Строительство Нижегородского низконапорного гидроузла. Альтернативные варианты

ВНИИГ
им. Б.Е. Веденеева

ОСНОВНЫЕ РЕЗУЛЬТАТЫ ЭТАПОВ №№ 1-4 НИР

Ключевые замечания к проекту Недостатки конструкции водосбросов - регуляторов

Наполнение «призмы наносов» на рисберму верхнего бьефа и пороги водосбросов-регуляторов после пропуска 10% половодья: течение справа, жёлтым показан песок, серым – неразмываемое дно

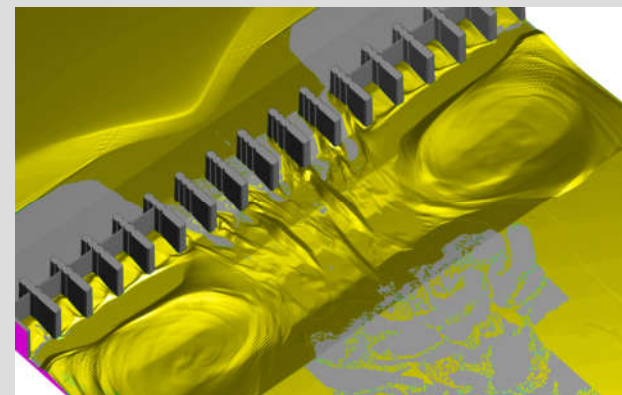
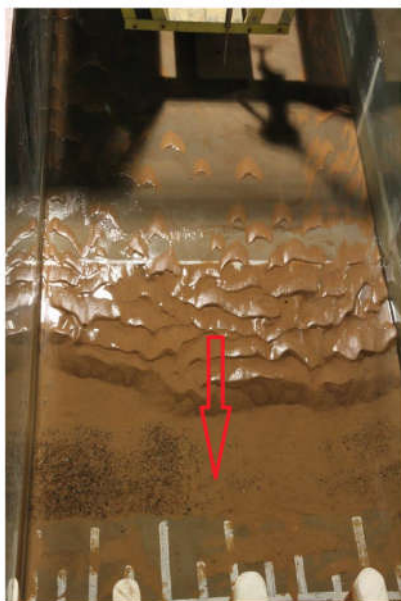
- Заглубление порога водослива ниже подходного участка песчаного дна неизбежно приведёт к занесению песком (наносами) его приямков. Плоские затворы шириной по 20 м придётся ежедневно поднимать и опускать при наличии песка в их пазах и на пороге водосбросов. Заклинивание затворов в пазах весьма вероятно. Следствием может быть перелив через соседние закрытые затворы и в ряде случаев – через грунтовую плотину.

В верхнем бьефе донные наносы двигались очень активно и откладывались на рисберме в верхнем бьефе, заноса приямков верхнего бьефа. Механизм занесения приямка верхнего бьефа (наполнение призмы наносов, а не равномерное по всей длине наслоение наносов) представлен на рисунке 3.18. Надо отметить, что равномерное по всей площади наслоение наносов можно промыть при определенных режимах, а наполнение призмы наносов промыть невозможно – его придется пропускать через водопропускные проемы, т.е с занесением щитов. (стр.32 Отчёта ФГБУ "ГГИ")

Рис.8. Результаты численного моделирования [2], Приложение «В», лист 24: правой стрелкой отмечена зона заносимости приямка перед водосбросом-регулятором

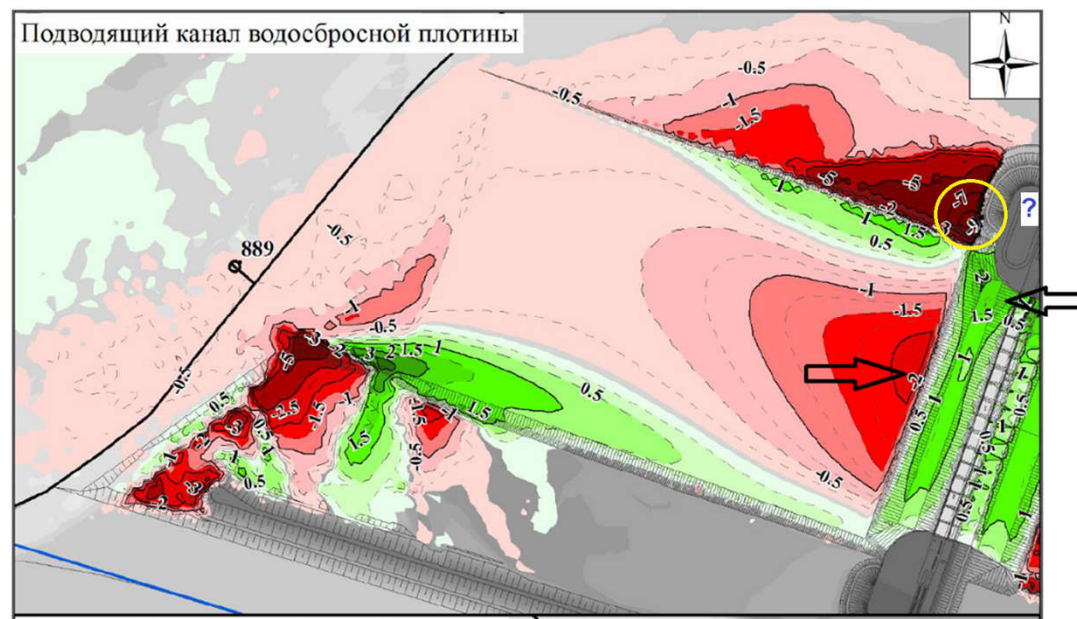
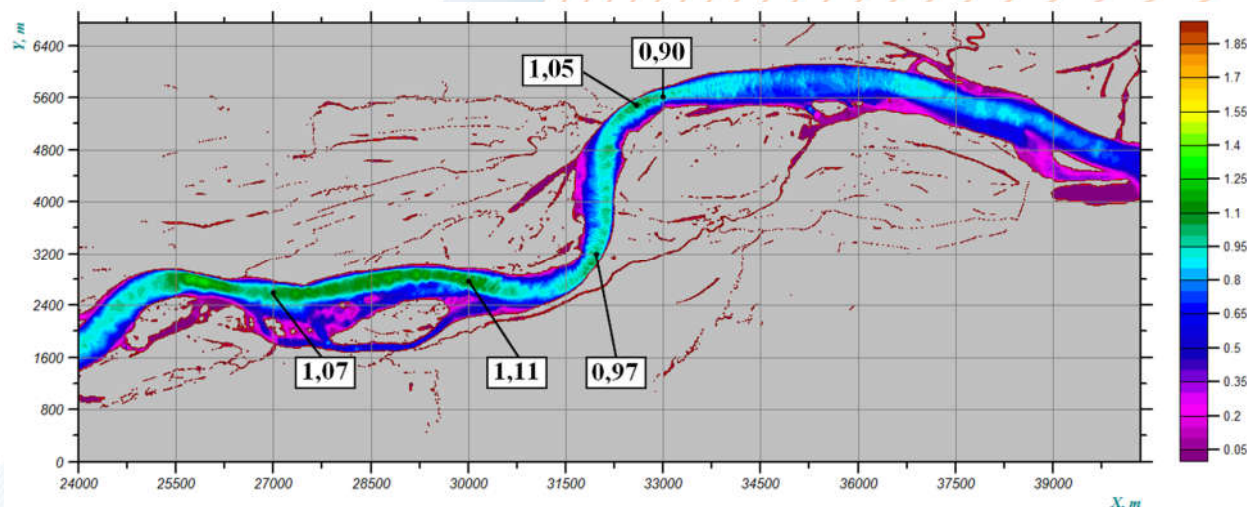
Вывод: (стр.33 Отчёта ФГБУ "ГГИ")

Очень активный транспорт наносов, значительные размывы в нижнем бьефе (до 4 метров на участке 800 метров в натуре), большая скорость занесения приямка рисбермы в верхнем бьефе.

Рекомендация: пропускать расход 4960 м³/с в подтопленном режиме при отметках верхнего бьефа 74 – 75 м БС.

Закрепить камнем 200 метровую полосу ниже рисбермы в нижнем бьефе.

Карта распределения скоростей течения (м/с) в районе предполагаемого створа строительства ННГу, сбросной расход НижГЭС 1530 м³/с

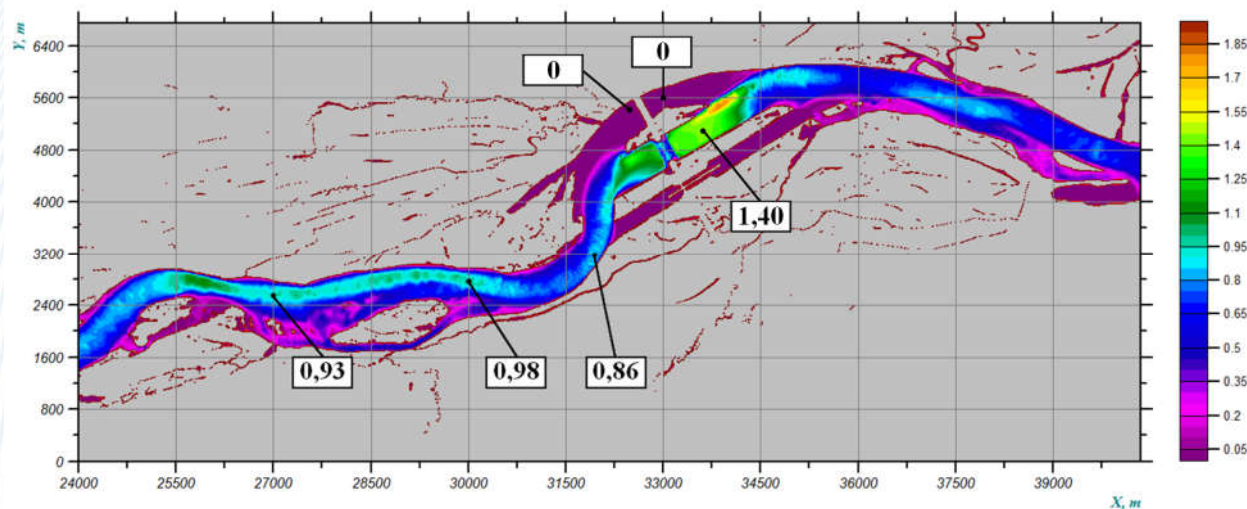
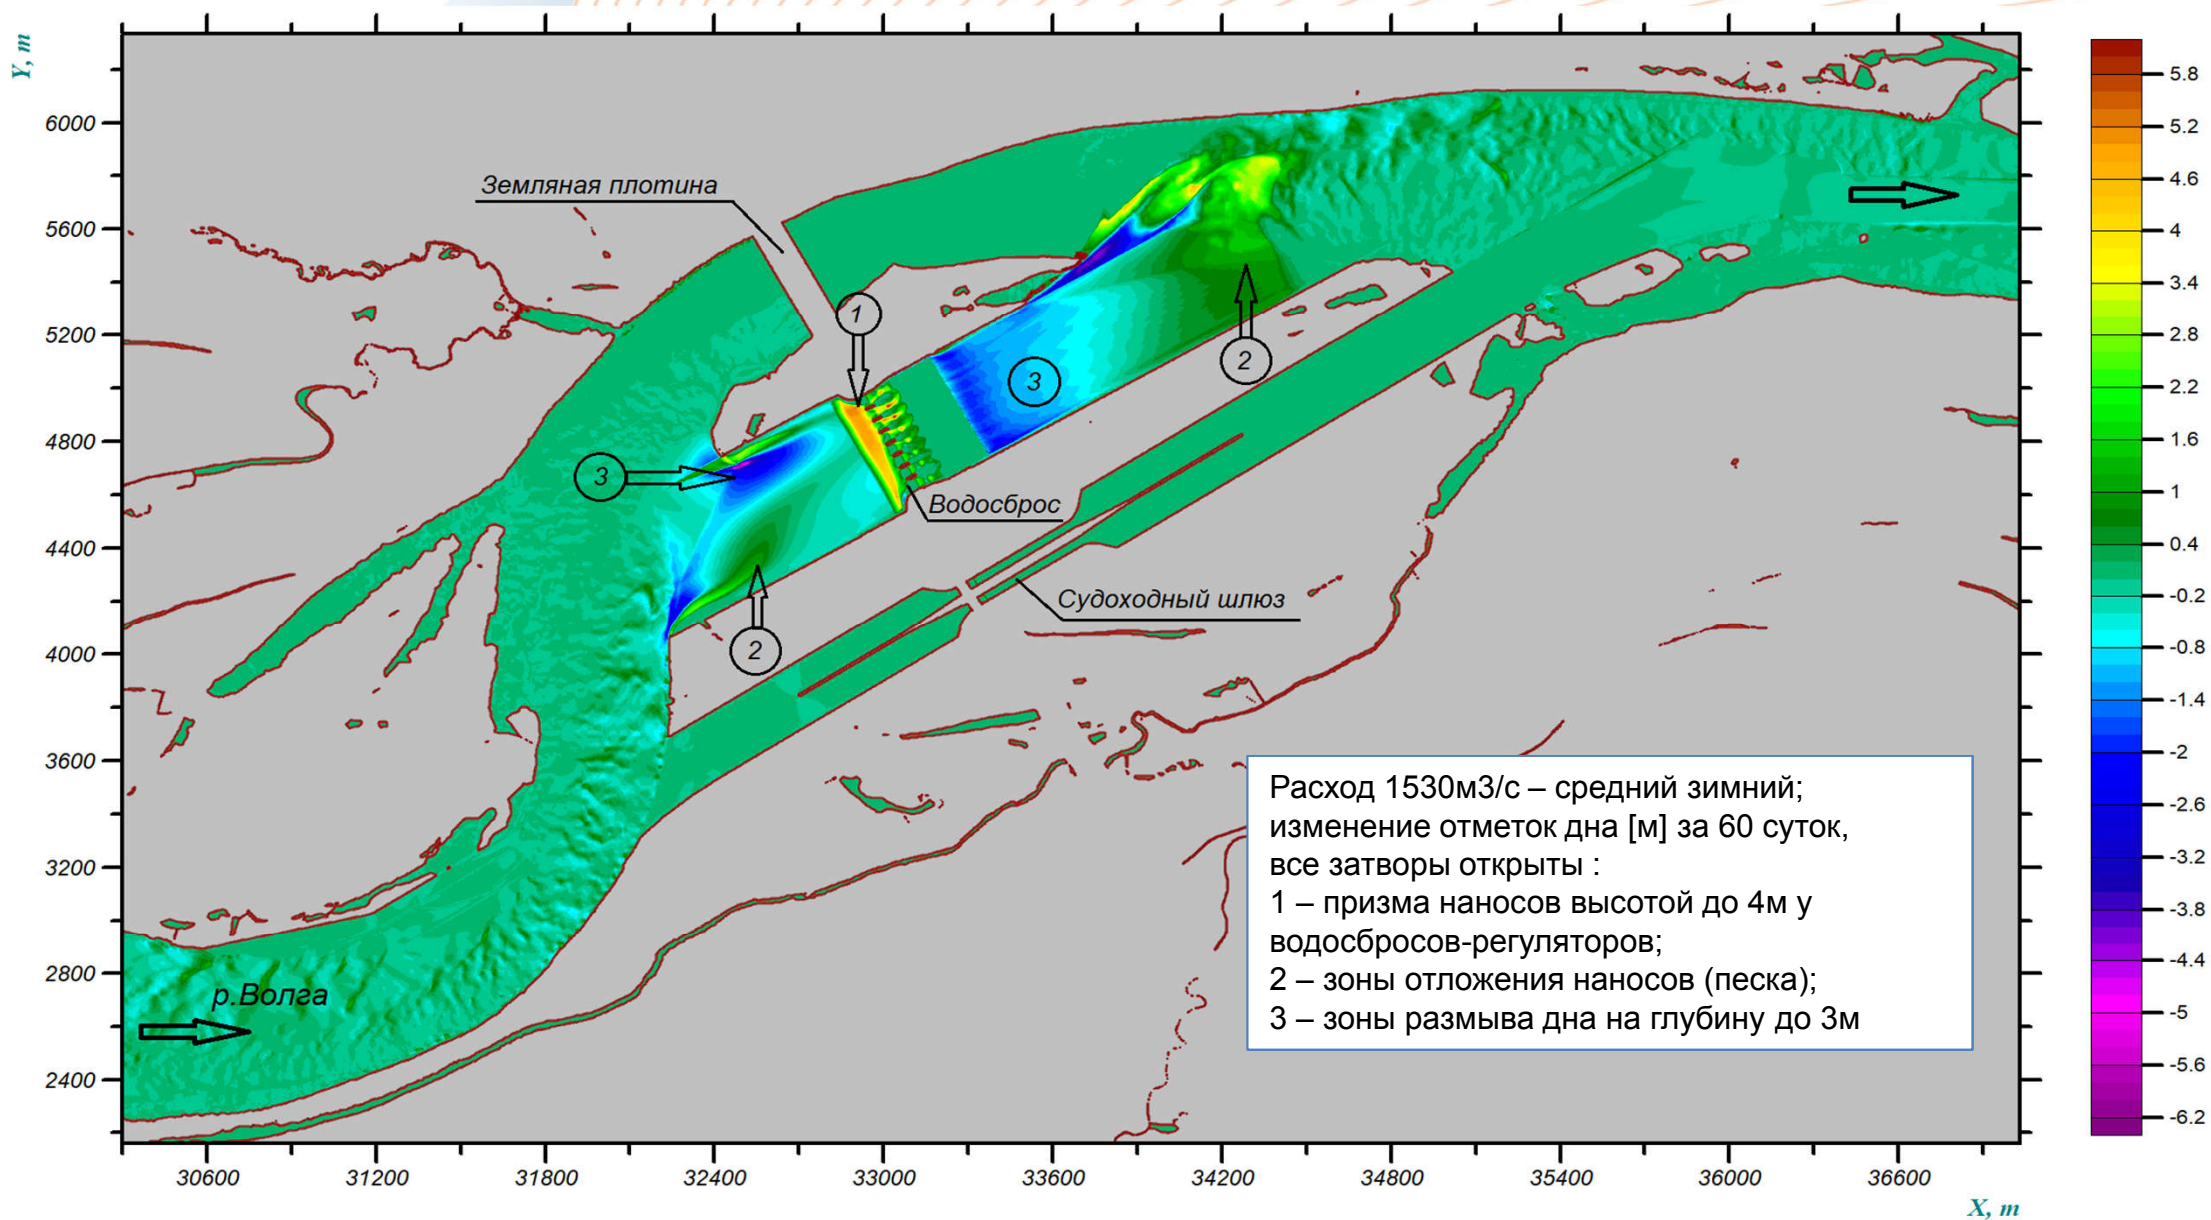
В проекте строительства ННГу принято положение об идентичности ледотермических условий в нижнем бьефе НижГЭС (верхний бьеф ННГу) до и после создания ННГу, которое расчётно не обосновано. Изменение ледотермических условий в нижнем бьефе ННГу не рассмотрено.

Численные эксперименты по исследованию гидравлической структуры потока в существующих условиях и при создании ННГу (проведены АО «ВНИИГ им. Б.Е. Веденеева») свидетельствуют о переформировании гидравлической структуры потока в районе предполагаемого створа размещения ННГу, включая:

- образование обширной застойной зоны в левобережной части (бывшее основное русла р. Волги) протяжённостью более 1000 м,
- снижение скоростей течения на подходе к о. Ревяцкий, которое обусловлено подпором, создаваемым сооружениями ННГу,
- увеличение скоростей в нижнем бьефе ННГу.

- становление и движение ледовой кромки к створу НижГЭС в более ранние сроки, более значительные толщины льда в нижнем бьефе гидроузла НижГЭС, создание дополнительного подпора;
- дополнительное шугопроизводство в нижнем бьефе ННГу и возможность усугубления существующей ситуации с забивкой решёток водозаборных оголовков Ново-Сормовской водопроводной станции.

Конструкция затвора ННГу

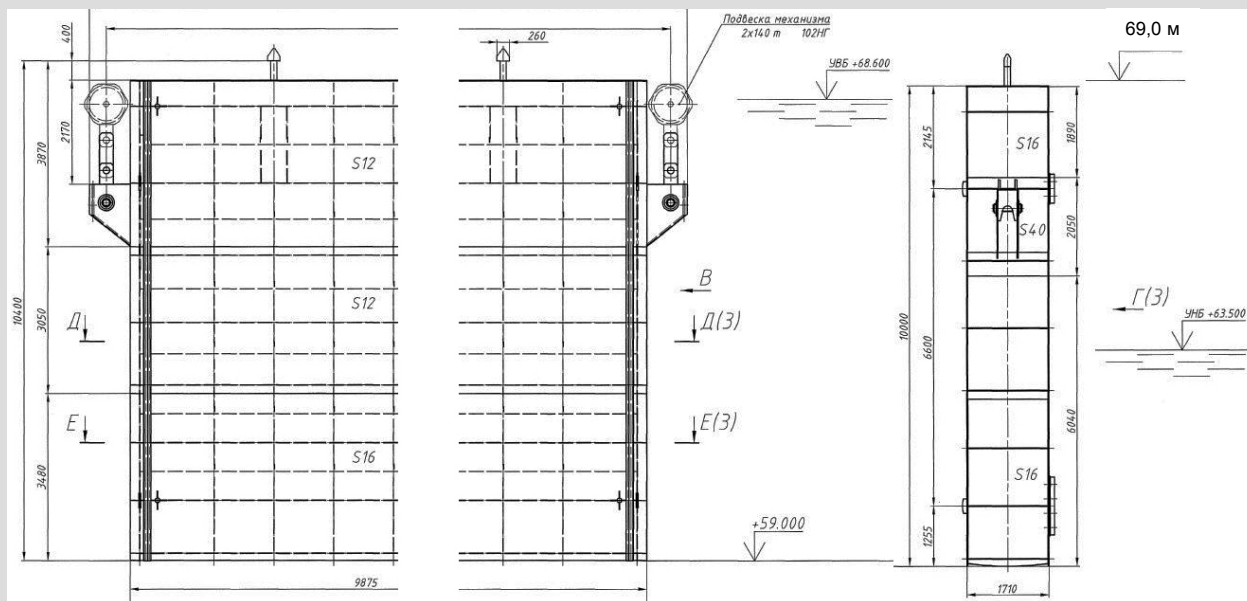
- Колебания уровней воды в верхнем бьефе ННГу в условиях суточного регулирования сбросов Нижегородской ГЭС определены в Проекте неверно. Эти же колебания в условиях маневрирования затворами водосбросов-регуляторов ННГу не оценивались. С учётом незначительного запаса высоты между отметкой верхнего бьефа ННГу (68.0 м БС) и гребнем закрытых затворов перелив воды через закрытые затворы будет происходить постоянно.

- В целом ряде документов Проекта предполагается форсировка выше отм. 68.0 м уровня верхнего бьефа ННГу уже при пропуске незначительных расходов. Но сам Проект не допускает форсировку уровня воды ввиду недостаточной высоты затворов.

Уровни воды около строительной перемычки при 10 %-ом расходе воды

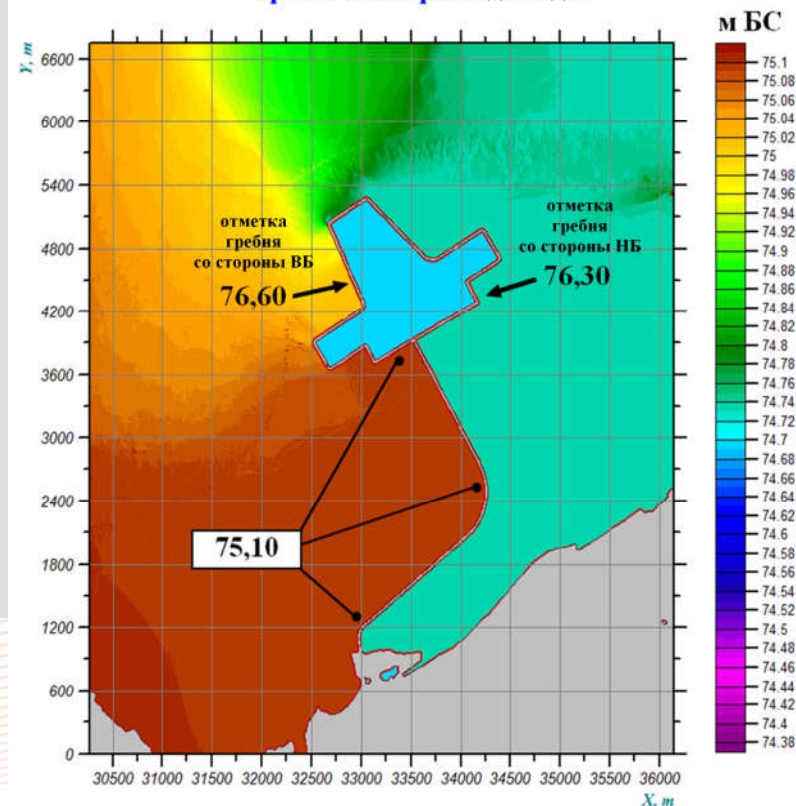
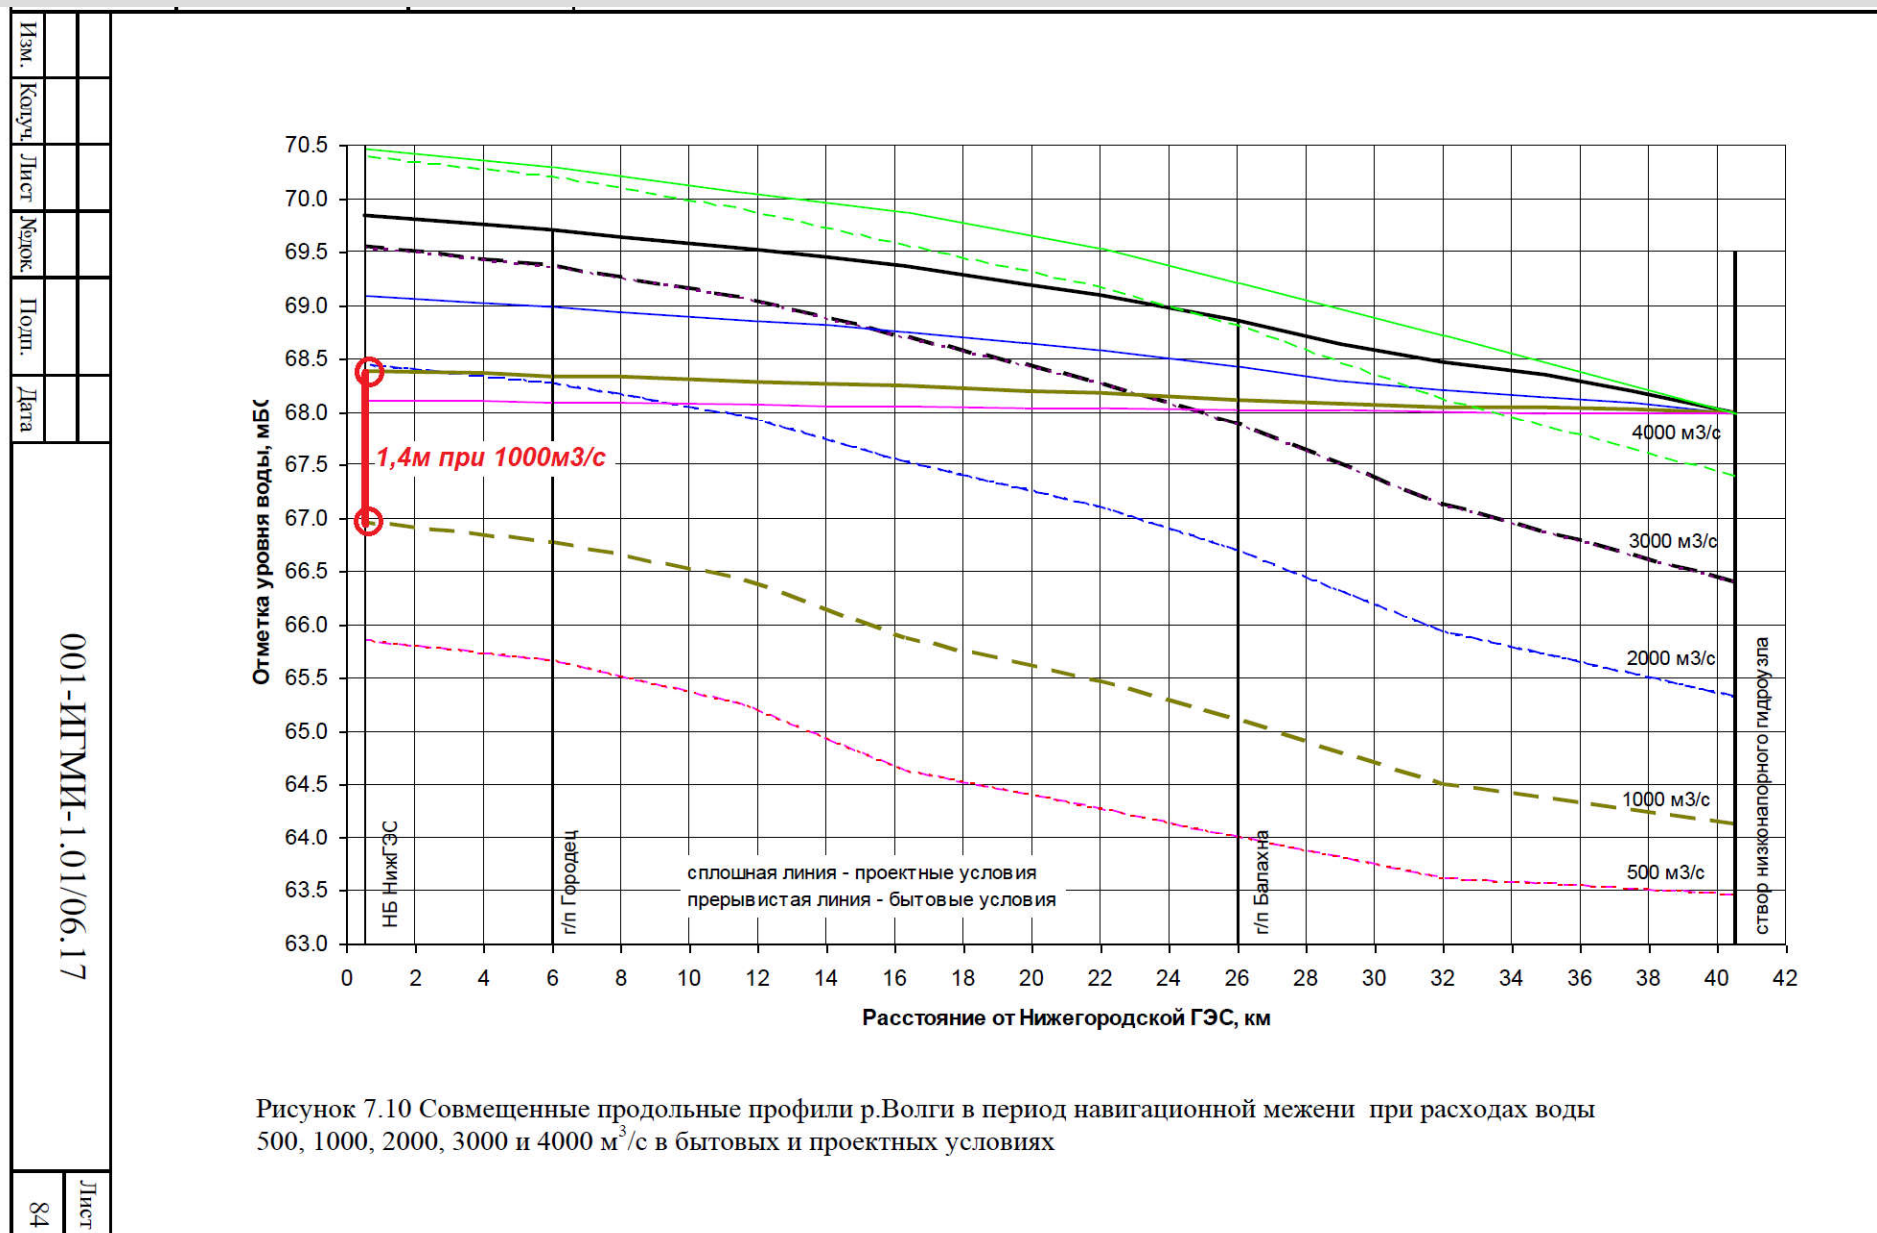
**+ 30 см к уровню в бытовых условиях
из-за стеснения русла строительной перемычкой**

- Отметка гребня ограждающей перемычки строительного котлована выполнена без учёта подъёма уровня в р. Волга в зоне строительства ННГу за счёт стеснения русла. При пропуске 10% паводка возможно затопление котлована.
- Возможность размывов песчаного дна у основания строительной перемычки, расположенной вдоль потока. Размывы приведут к оползанию откоса и просадке гребня перемычки и в дальнейшем - к затоплению котлована.

Фрагменты схемы современного и прогнозируемого подтопления

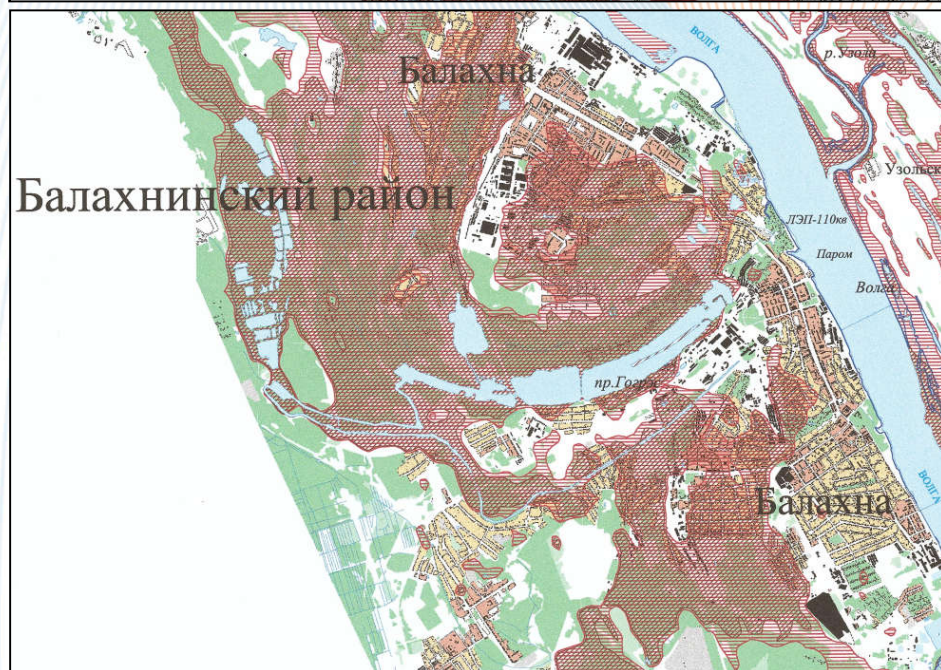
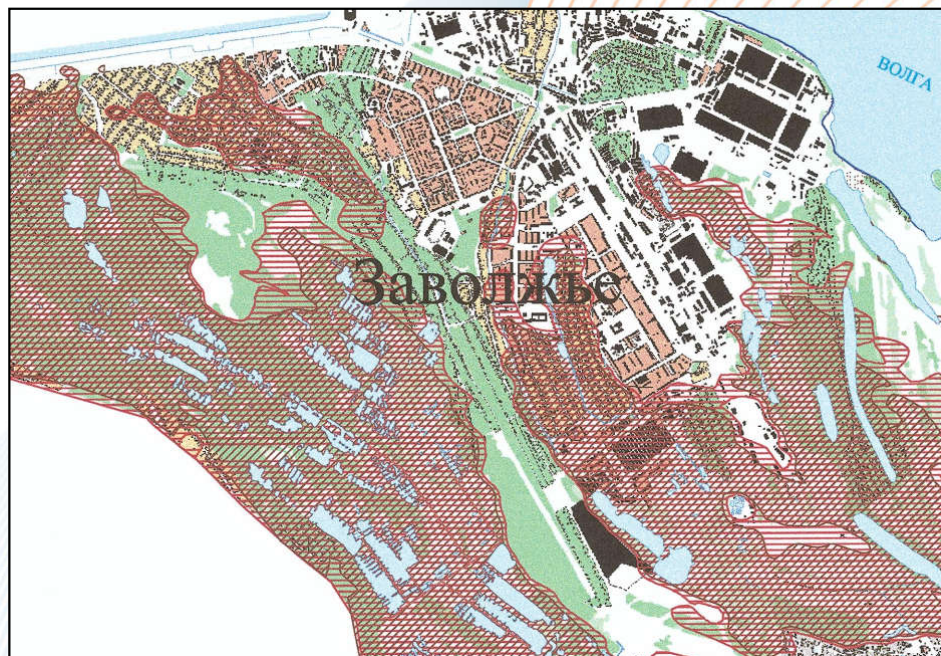
- На схемах представлено сравнение потопленных территорий в современных условиях и по прогнозу развития подтопления при функционировании ННГу.
- Защитные мероприятия, предусмотренные проектом строительства ННГу не достаточны, поэтому создание водохранилища низконапорного гидроузла может усугубить существующую проблему подтопления населенных пунктов.
- По данным Проекта ННГу, в результате повышения уровня в р. Волге произойдет несущественное увеличение подтопленных площадей, что не соответствует действительности.
